STUDER

Service Information

Conversion kit A800 Software .89
20.020.302.71

Instructions for conversion kit A800
Software .89 20.020.302.71

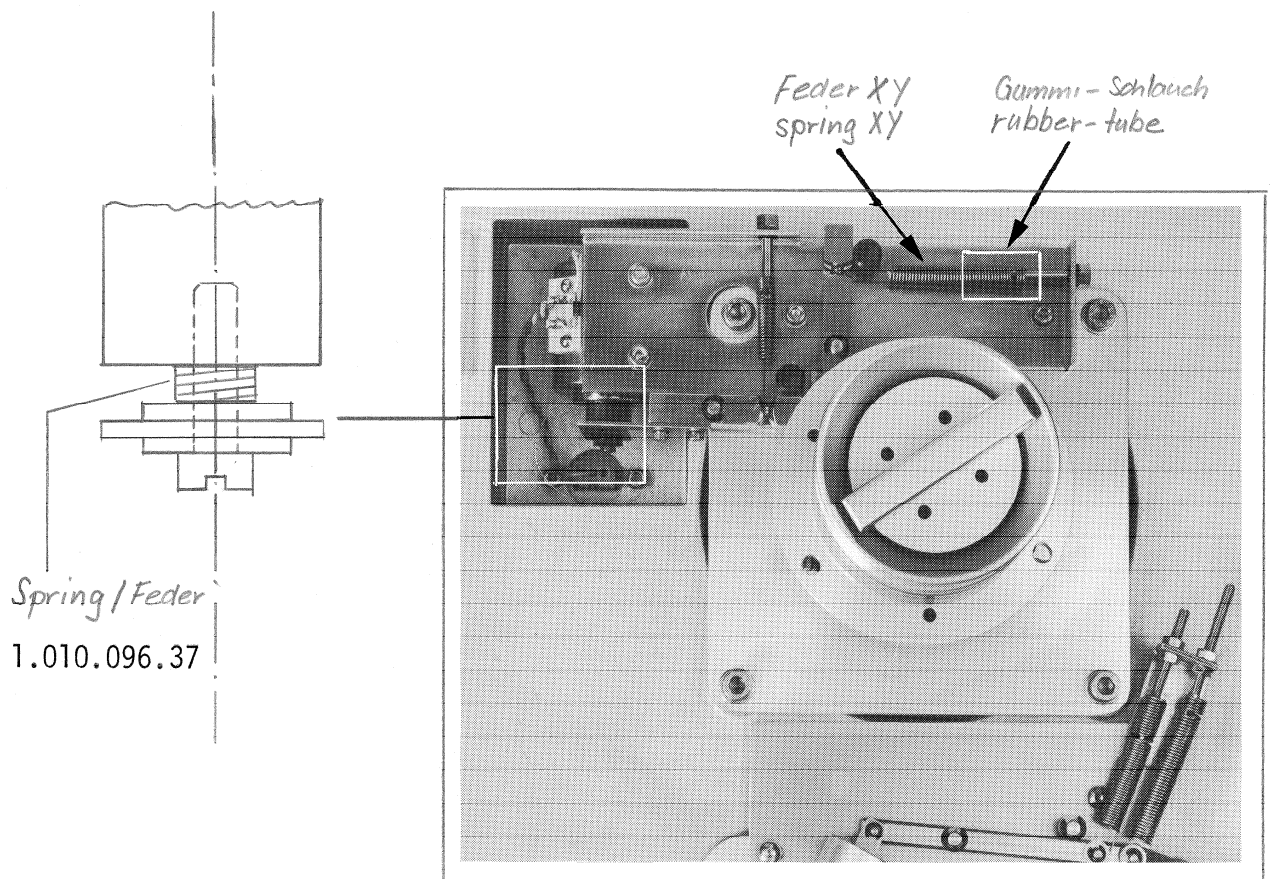
1.010.<u>081</u>.43 aufkleben. <p>4. - Laufwerkabdeckung hinten entfernen</p> <ul style="list-style-type: none">- Feder 1.010.096.37 nach untenstehender Zeichnung einbauen.- Gummi-Schlauch 31.099.0134 mit Schere in 2 gleich lange Stücke schneiden.- Ein Stück Gummi-Schlauch über die Feder XY stülpen.- Modifikation an beiden Bremschassis ausführen. | <p>2. - Unplug spooling motor ctrl.

1.180.450.00</p> <ul style="list-style-type: none">- Remove D25.- Stick on number label
1.010.<u>081</u>.43. <p>4. - Unscrew the rear tape deck cover.</p> <ul style="list-style-type: none">- Mount spring 1.010.096.37 [see drawing below].- Cut rubber-tube 31.99.0134 into two equal pieces.- Put a piece of rubber-tube over spring XY.- Carry out modification on both brake chassis. |

| <ul style="list-style-type: none"> - Bremszüge nach Manual Section 3/11 Schritt 5 und 6 kontrollieren. Wenn nötig Bremszüge nachjustieren. | <ul style="list-style-type: none"> - Check brake tensions according to manual section 3/11. If necessary readjust brakes. |

Fig. 1

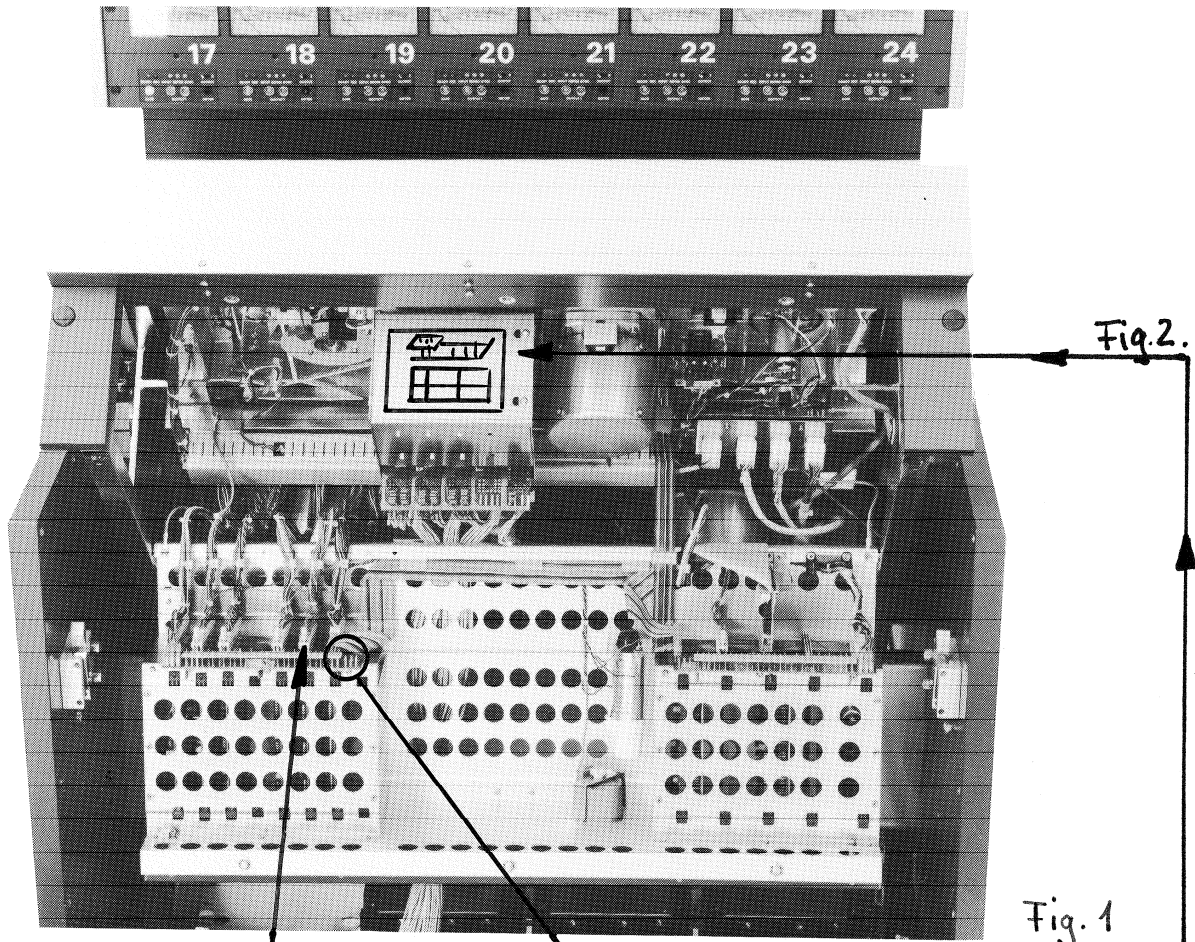
| <p>6. - Laufwerk öffnen [siehe Fig. 1]</p> <ul style="list-style-type: none"> - Die 2 beiliegenden Litzen nach untenstehender Tabelle verdrahten. - Label auf die Vorverstärkerabdeckung aufkleben. [siehe Fig 2] | <p>6. - Tilt tape transport [see Fig. 1].</p> <ul style="list-style-type: none"> - Connect the two enclosed wires according the table below. - Stick on label onto preamplifier cover [see Fig. 2] |

Varisp. back connector	WIRE	POS. A	POS. B
8c	GREEN	TRANSPORT CONTROL LOCAL AND REMOTE PARALLEL	TRANSPORT CONTROL LOCAL DISABLED REMOTE ENABLED
9a	YELLOW	VARI SPEED ACTIVE LED FLASHING ONLY	<> PUSH BUTTONS FLASHING IN VARI SPEED MODE

TAPE DECK INTERFACE PCB 1.180.470-83/81 GR35 EL5

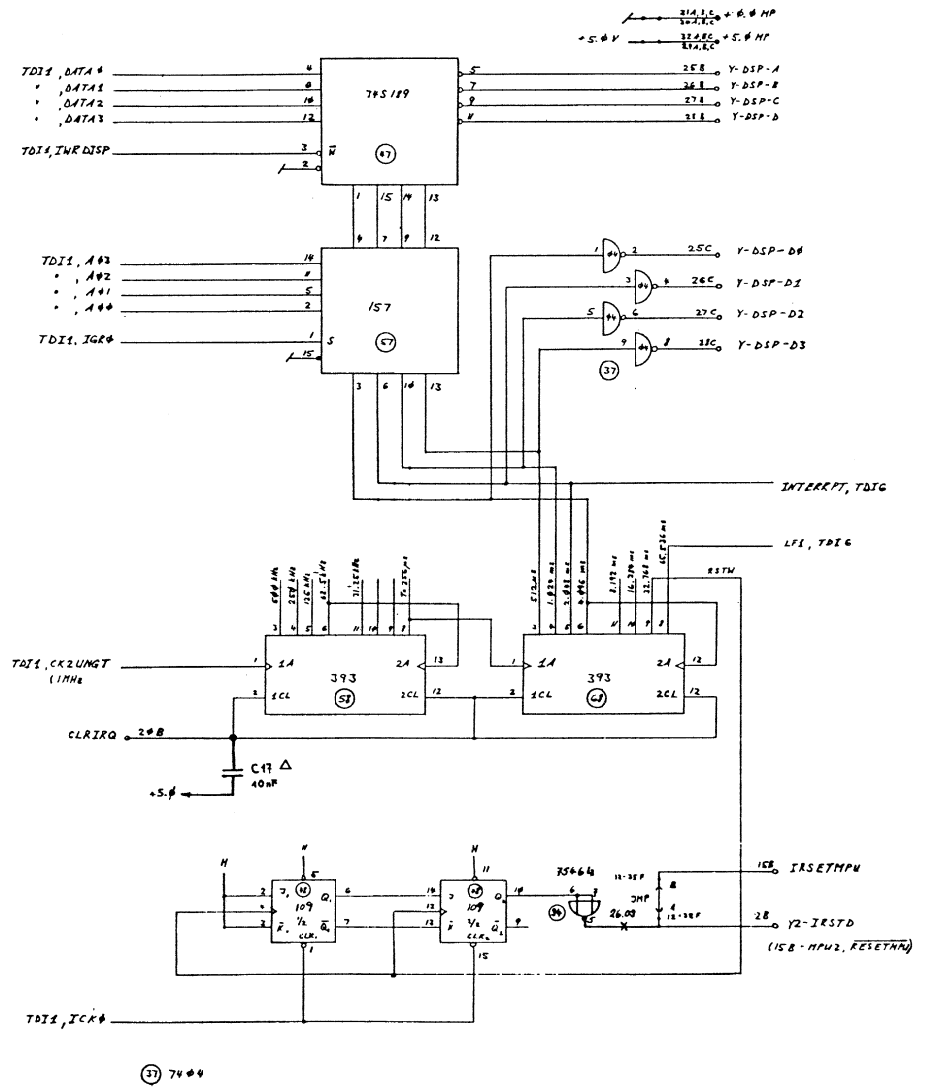
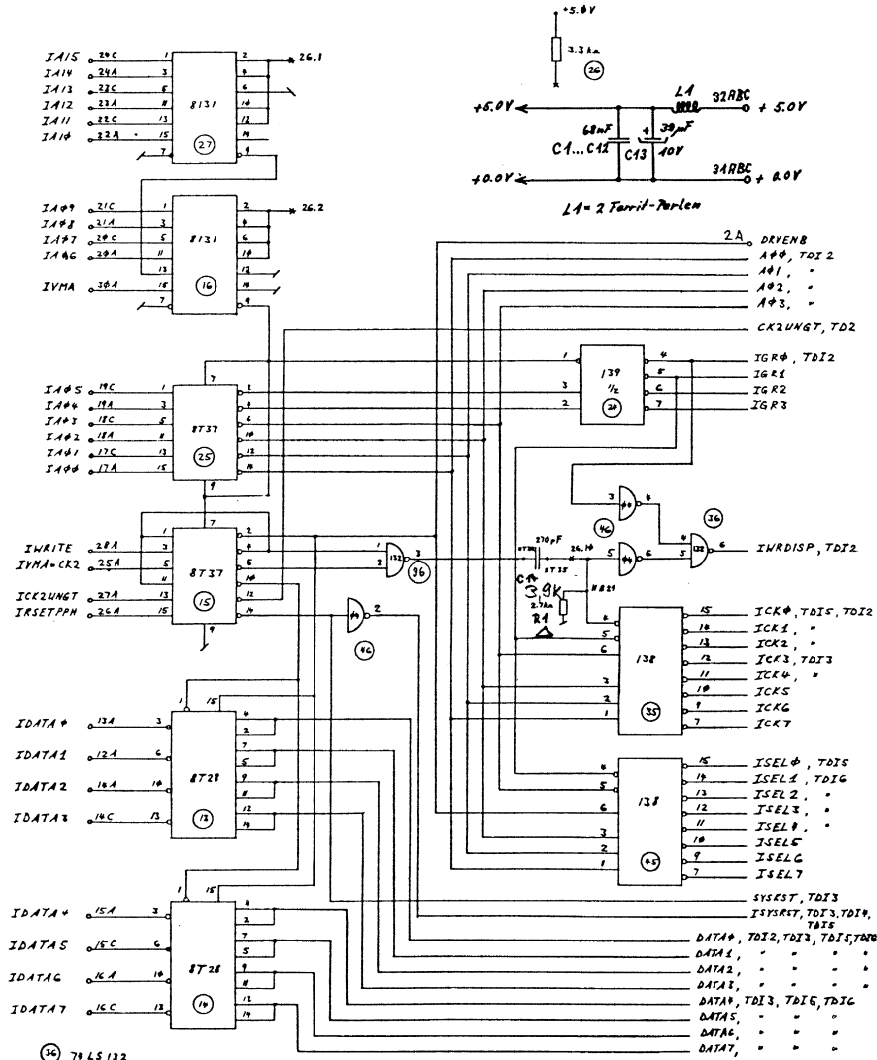
If the TDI 1.180.470.81 is in use with the new software 1.180.484.89 two additional signals have to be wired up with pull-up resistors.

At the same time a capacitor and a resistor have to be fitted. The TDI gets Index -83

- Mount dummy-pin
Nr. 1.010.009.54 according to print layout
- Solder C17 10 nF
No. 59.32.3103
- Add the following wrap-wires:
IC 56 pin 15 to IC 26 pin 7

IC 56 pin 17 to IC 26 pin 8

IC 58 pin 12 to the new dummy pin [see schematic diagram]
- R1 2,7 kohm changes to 3,9 kohm.
No. 57.11.4392
- Stick on number label
1.010.083.43.

TAPE DECK INTERFACE PCB 1.180.470-83/81 GR35 EL5

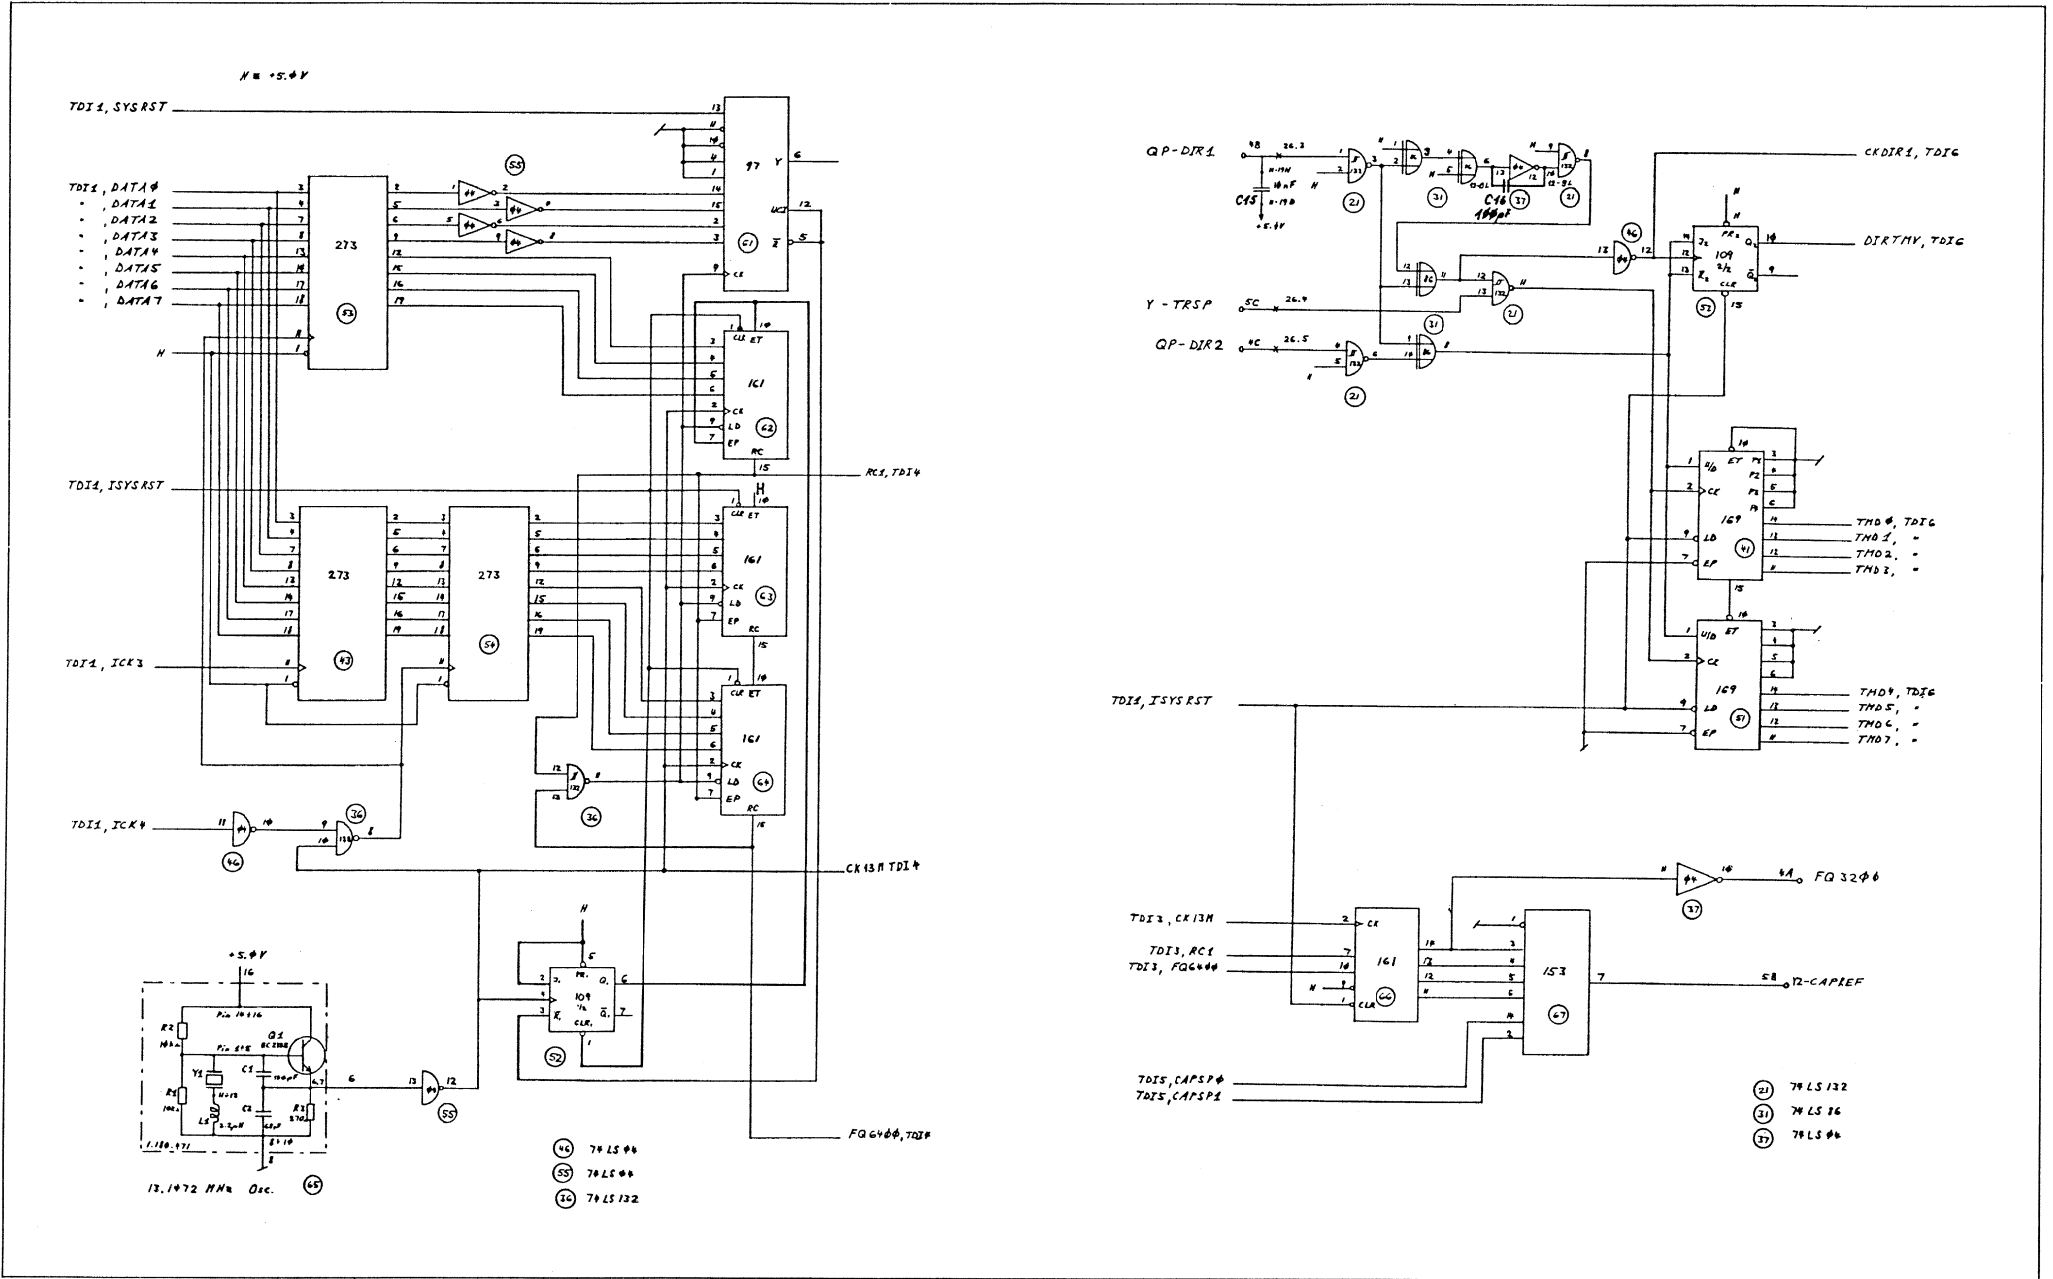
Δ Modification Index - 81 to -83

- Dummy-pin Nr. 1.010.009.54 einsetzen nach Printlayout
- C17 10 nF Nr. 59.32.3103 einlöten.
- Wrap-Verbindungen:
Von IC 56 pin 15 zu IC 26 pin 7
Von IC 56 pin 17 zu IC 26 pin 8
Von IC 58 pin 12 zu neuem Dummy pin [siehe Schema].
- R1 2,7 kohm ändert auf 3,9 kohm.
No. 57.11.4392
- Nummernzusatzschild
1.010.083.43 aufkleben

TAPE DECK INTERFACE PCB 1.180.470-83/81 GR35 EL5

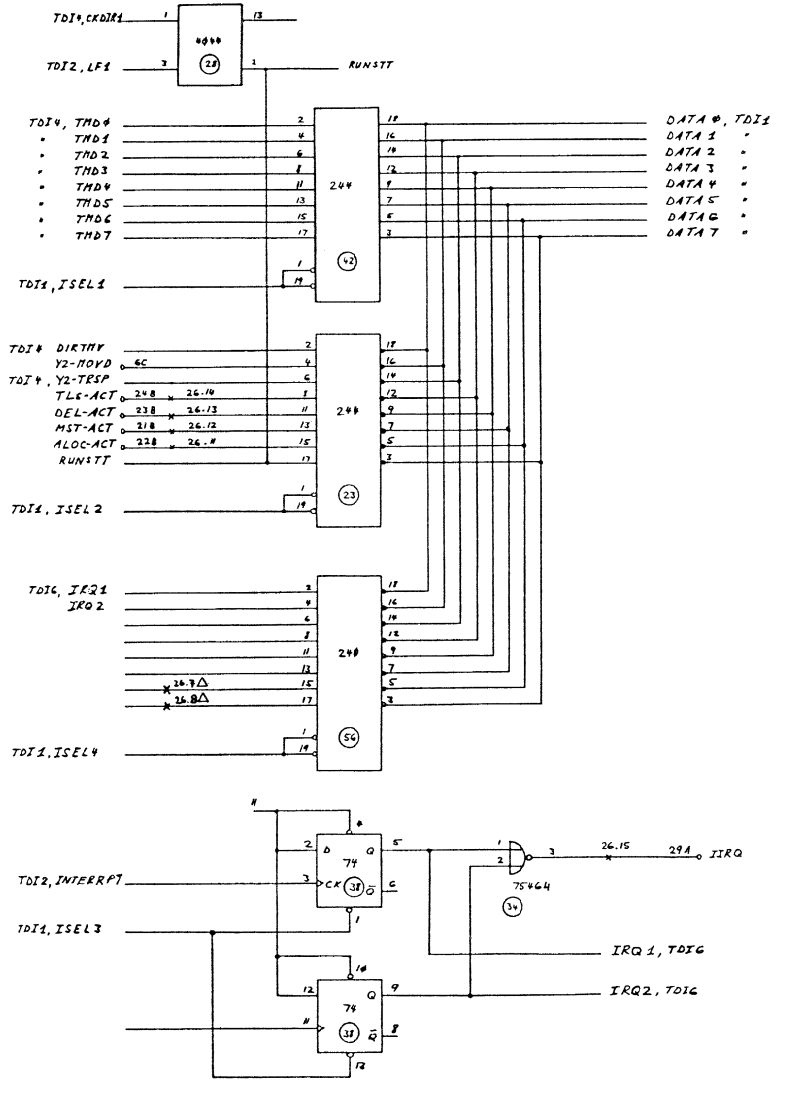
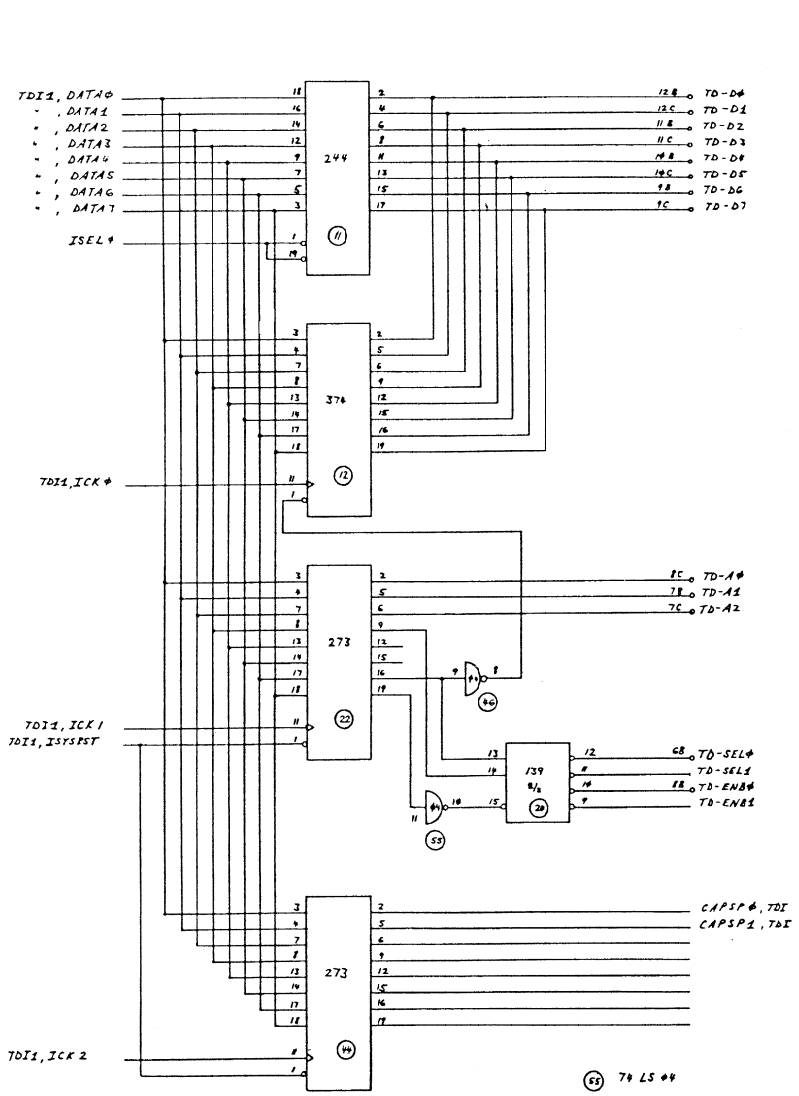
Δ Modification Index -81 to -83
